STAVBA: Rekonstrukce historického vodárenského areálu bývalých městských vodojemů, Žlutý kopec v Brně	10.																
ÚSEK: SO 06 Park																	
NÁVRH NA OCENĚNÍ ZMĚNY Koridory pro návštěvníky	NÁVRH NA OZNÁMENÍ Č.: 10 PŘÍKAZ KE ZMĚNĚ Č.:																
KOMU: OI MMB OD: Společnost na opravu brněnských vodojemů																	
ODESLÁNO: POŠTOU: KURÝR: FAX: OSOBNĚ: 15.3.2023																	
PŘEDMĚT ZMĚNY: Koridory pro návštěvníky DOTČENÉ MÍSTO: SO 06 Park ODKAZ NA VÝKRESY: Návrh trasy koridorů2022_11_1, Schodiště, Schéma podlahy ODKAZ NA SOUPIS PRACÍ: viz položkový rozpočet „Koridory pro návštěvníky“, ODKAZ NA JINOU ČÁST SMLOUVY: I. Základní ustanovení a účel smlouvy, bod I.5. V. Cena za splnění předmětu smlouvy, VI. Podmínky pro úpravu ceny za zhotovení Stavby																	
NÁVRH OCENĚNĚNÍ:

STAVBA: Rekonstrukce historického vodárenského areálu bývalých městských vodojemů, Žlutý kopec v Brně	10.
ÚSEK: SO 06 Park	
NÁVRH NA OCENĚNÍ ZMĚNY Koridory pro návštěvníky	NÁVRH NA OZNÁMENÍ Č.: 10 PŘÍKAZ KE ZMĚNĚ Č.:
KOMU: OI MMB OD: Společnost na opravu brněnských vodojemů DATUM:	
ODESLÁNO: POŠTOU: KURÝR: FAX: OSOBNĚ: 15.3.2023	
PŘEDMĚT ZMĚNY: Koridory pro návštěvníky DOTČENÉ MÍ

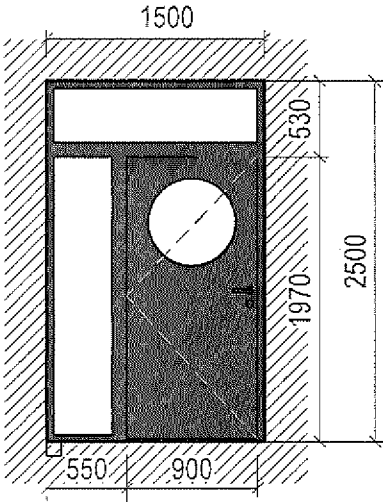
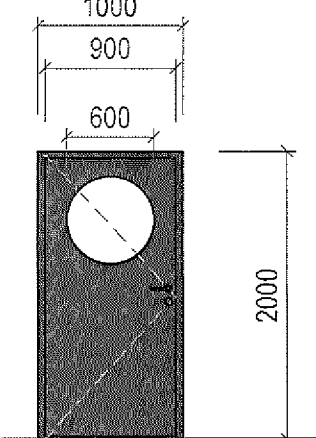
POPIS ZMĚNY: Bylo dohodnuto, že se nebudou provádět pochozí roviny z pororoštů ve vodojemu 1. Do PD byly doplněny vstupní ocelové dveře D/07 do VO1, Zaklopení kanálků Z5 VO3, Rampa Z3 z VO1 a Venkovní zábradlí Z12 z VO2 Změny mají dopad do ceny díla a nemají dopad do termínu stavby	
POKYN VYDAL: [redacted]	DATUM: 13.01.2023
TOTO OZNÁMENÍ NESMÍ BÝT POVAŽOVÁNO ZA PŘÍKAZ KE ZMĚNĚ POTVRZUJÍCÍ POKYN K PROVEDENÍ PRACÍ, ALE POUZE JAKO PODKLAD PRO ZPRACOVÁNÍ NÁVRHU OCENĚNÍ ZMĚNY. ZHOTOVITEL NEBUDE PROVÁDĚT PRÁCE, DOKUD NEODDRŽÍ PŘÍKAZ KE ZMĚNĚ POKRÝVAJÍCÍ PŘEDMĚTNÉ PRÁCE.	
TECHNICKÝ DOZOR: BKOM [redacted]	SPRÁVCE STAVBY: OI MMB [redacted]
